Regionalverband

Elbe-Heide

Lüneburg, 23.02.2020

Stellungnahme zum Bebauungsplan Nr. 178 „Erweiterung psychiatrisches Klinikum“

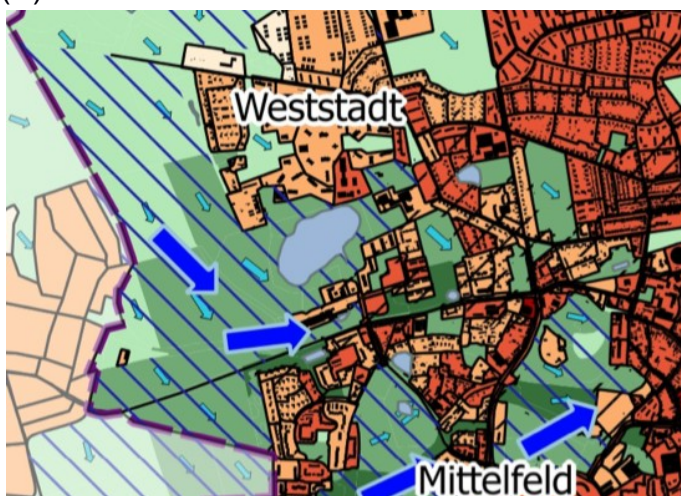
Der derzeitige Hubschrauberlandesplatz des Klinikgeländes liegt als trockensandige Rasenfläche zum Teil im Plangebiet. Der BUND befürchtet, dass aufgrund der Bauarbeiten diese Rasenfläche, die sich durch das Vorkommen mehrerer Arten der Gattung **Saftlinge (Hydrocybe)** [siehe Foto 1 und 2] auszeichnet, vernichtet werden. Saftlinge stehen in Deutschland unter **Naturschutz!**

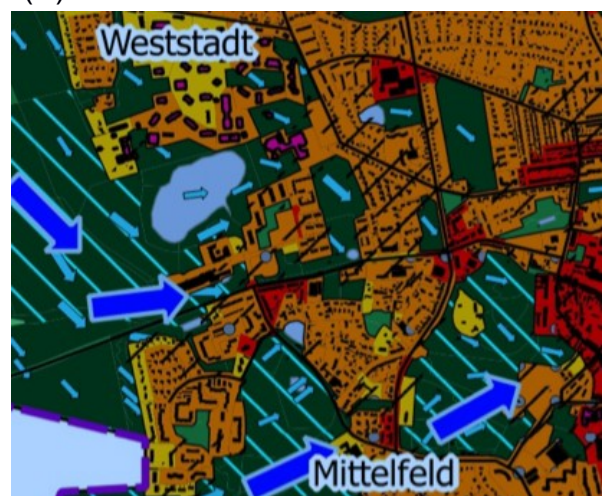
Wir möchten an dieser Stelle auf die Klimaanalysekarte Nachtsituation (A) und die Planungshinweiskarte Nachtsituation (B) hinweisen. Von beiden Karten finden Sie im Folgenden Ausschnitte zum Plangebiet und seiner unmittelbaren Umgebung. Die Legenden entnehmen Sie bitte dem Stadtklimagutachten von 9/2019.

Bei autochthoner Wetterlage wird der Bereich nördlich und südlich des zu erweiternden Bestandsbaus als ein Gebiet sehr hoher bioklimatischer Bedeutung bezeichnet. Schwache, ausgesprochen störanfällige Flurwinde ziehen nördlich und südlich des Bestandsbaus vorbei und ver-

Es stellt sich auch bei dieser Bauplanung vor allem die Frage nach den Strahlungs- und Gebäudeumströmungen, sowie dem Freiraumklima in der Bauleitplanung. Nach Meinung des BUND muss sichergestellt werden, daß die **Belüftungssituation der sich an das Plangebiet anschließenden Bereiche der Stadt sichergestellt** wird. Es daher zu überprüfen, ob die Höhe und Lage des zu errichtenden Gebäudes ein größeres Strömungshindernis darstellt als das bisher vorhandene.

Der BUND fordert auf, dem Rechnung zu tragen und um ein Durchlüftungsproblem für die angrenzenden Gebiete zu vermeiden, eine Strömungsmodellierung für den beplanten Bereich und die angrenzenden Gebiete anfertigen zu lassen! Eine solche Modellierung sollte Basis für alle anstehenden Planungen sein.
